Opinia Nr 008407

Wzrosty i pomiary przeprowadzonych oględzin - ekspertyzy urządzeń grzewczo-kominowych

w budynku przy ul. Mieroszowskiej  
dotycząca urządzeń grzewczo-kominowych używanych przez

1. Wskazania przewodu kominowego i usytuowania miejsca na podłączenie
2. Ustalenia prawidłowości podłączenia
3. Ustalenia przyczyn wadliwego działania urządzeń

# GEOLIC ORIENTACYSNY

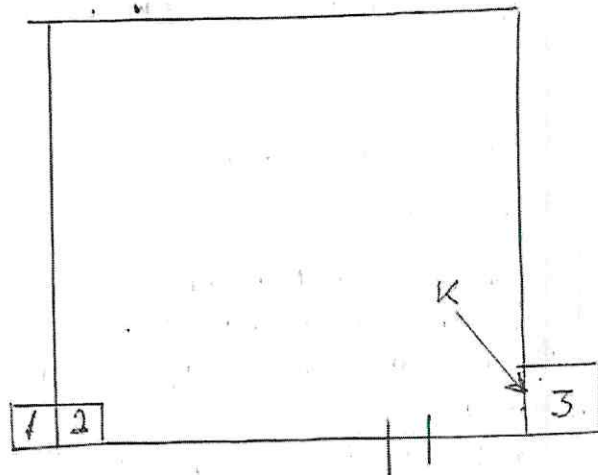
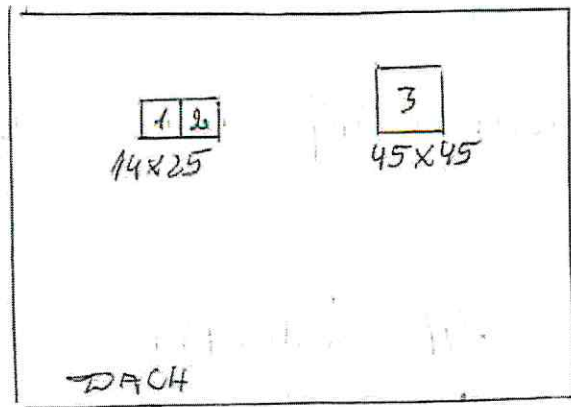
1. Przewód kominowy nr 3 (45x45 cm) można przeznaczyć do podłączenia pieca kuchenno-ogrzewowego do przewodu nr 2 samowentylacji.
2. Wentylację wykonaną kalnie wykonać wg obowiązujących przepisów.
3. Dla prawidłowego funkcjonowania urządzeń kominowych zapewnić napływ powietrza z zewnątrz poprzez urządzenie nawiewne.
